## **Toelichting bewoners comite t.a.v.**

**BBV concept definitief ontwerp herinrichting Camplaan-West, Raadhuisplein,**

**Valkenburgerlaan-Noord en Van Merlenlaan**

# Review wegontwerp Van Merlenlaan

Figuur 2. Positie van de Van Merlenlaan in het netwerk. Bron: Google Maps.

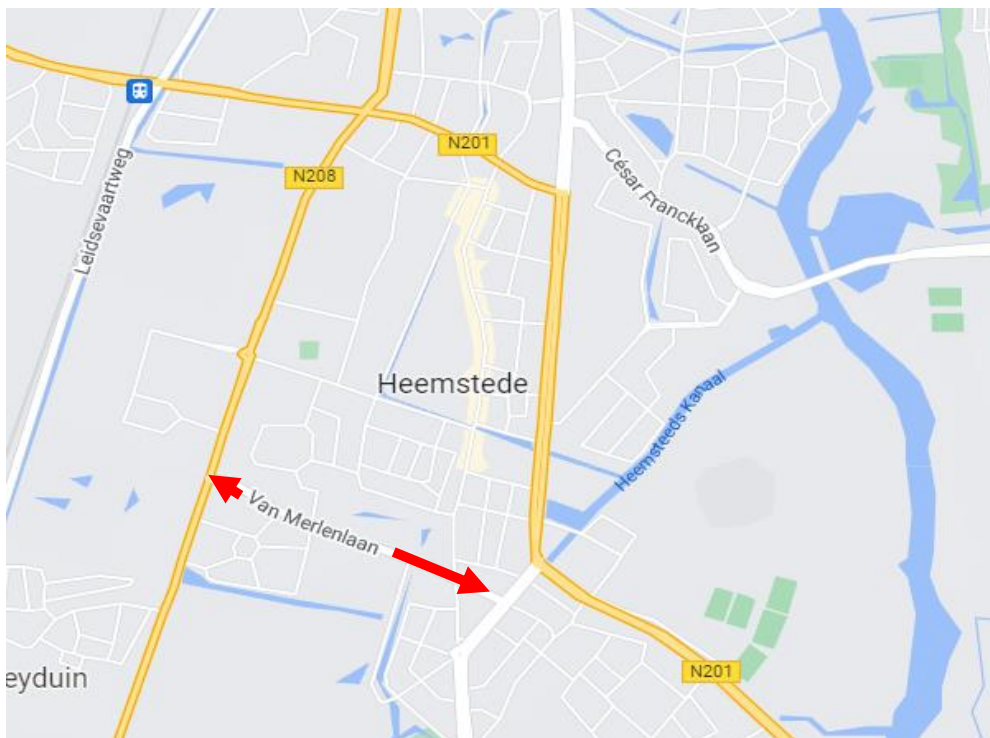
De Van Merlenlaan en Camplaan zijn gepositioneerd tussen de twee provinciale wegen N201 en N208 (figuur 2). Door deze positie is het een aantrekkelijke verbinding tussen deze twee belangrijke stroomwegen. Dit leidt tot sluipeerkeer en vertaalt zich voor dit type weg naar relatief hoge intensiteiten voor gemotoriseerd verkeer. Op basis van de tellingen in november 2019 zijn de gemiddelde intensiteiten op de van Merlenlaan 6500 motorvoertuigen per etmaal.

Figuur 6. Kruispunt Van Merlenlaan - Vrijheidsdreef in Model 5.

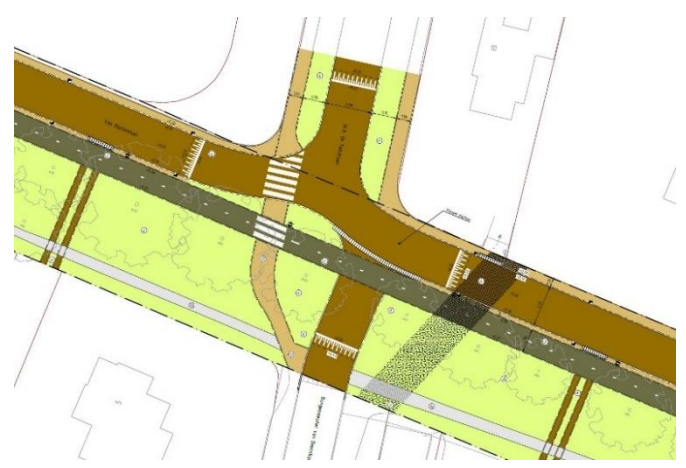
Een voorrangssituatie past goed bij de intensiteit van de Van Merlenlaan. Verkeer in oostelijke richting moet voorrang verlenen aan verkeer vanuit en naar de Vrijheidsdreef. Deze kruispuntvorm zal de snelheid van het gemotoriseerd verkeer op de Van Merlenlaan verminderen. Dit kan de aantrekkelijkheid van de Van Merlenlaan als sluiproute verminderen. Het is niet duidelijk in hoeverre dit leidt tot een afname van de intensiteiten. Het nadeel van dit kruispuntontwerp is dat fietsverkeer in westelijke richting de Van Merlenlaan moet oversteken naar de zuidzijde van de Van

Merlenlaan. Daar staat tegenover dat de voorrangssituatie hier wel duidelijk is. Fietsverkeer in westelijke richting heeft voorrang op het gemotoriseerd verkeer in oostelijke richting.

Het ontwerp maakt het mogelijk dat fietsers een stuk kunnen afsnijden. Het is korter om diagonaal over te steken in plaats van via het fietspad. In de praktijk gebeurt dit wellicht weinig, aangezien fietsers lastige manoeuvres moeten maken en door de berm moeten fietsen.

### Bijlage 3. Afwegingsskader 30 km/u (CROW, 2021)

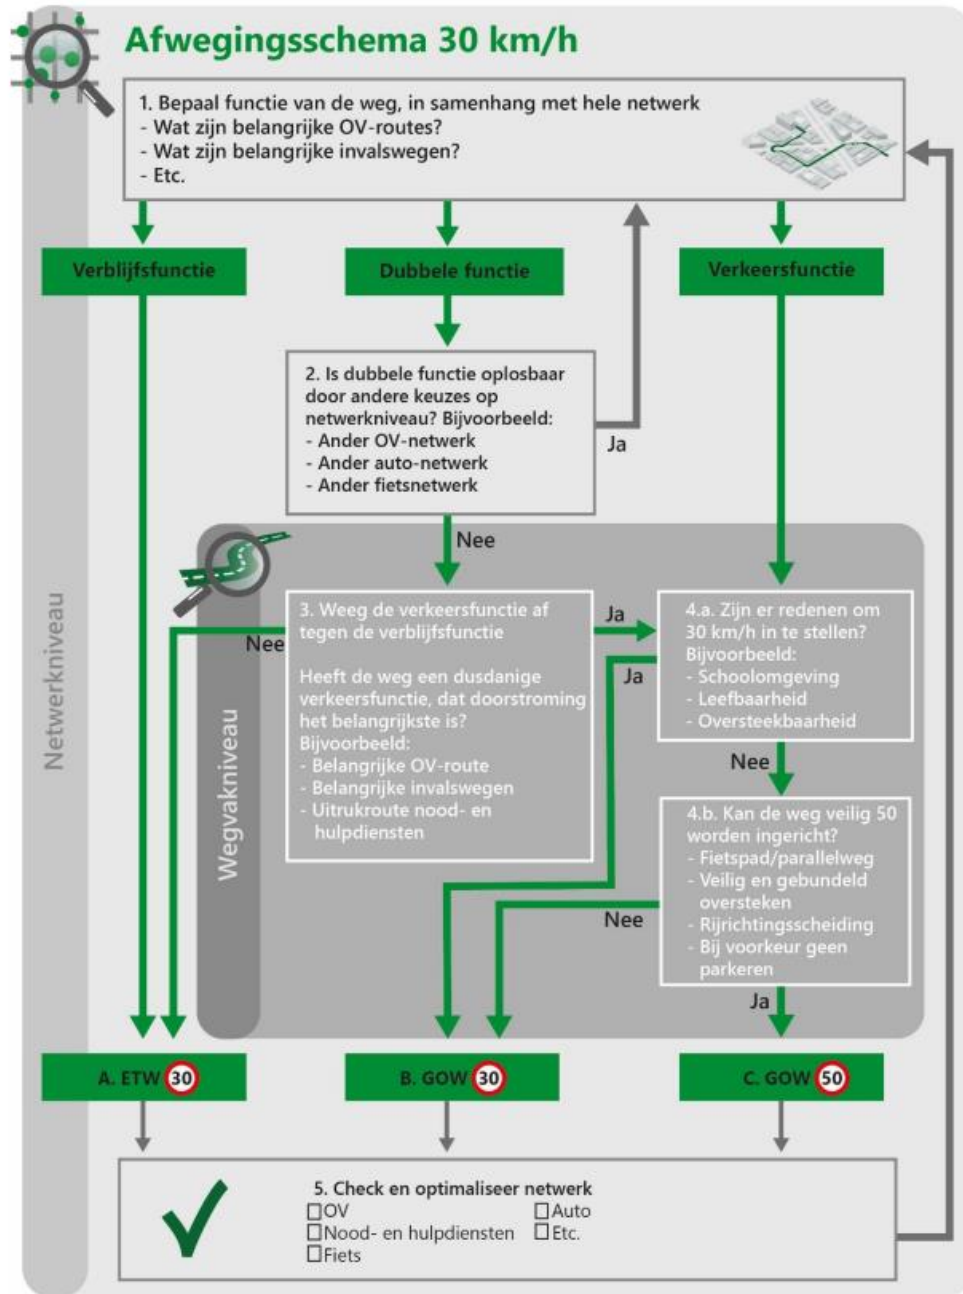
CROW heeft een afweegkader laten maken om de wegcategorie te bepalen. Dit afweegschema is opgenomen in bijlage 3. Op basis van het CROW-schema is de conclusie dat aanvullende maatregelen genomen moeten worden op reductie gemotoriseerd verkeer om de weg ook qua gebruik een ETW30 te laten zijn. Zoals te zien is in stap 1 van dit schema, wordt geadviseerd om te onderzoeken of er op netwerkniveau maatregelen genomen kunnen worden, zodat de weg een duidelijke en geloofwaardige ETW30 categorie krijgt.
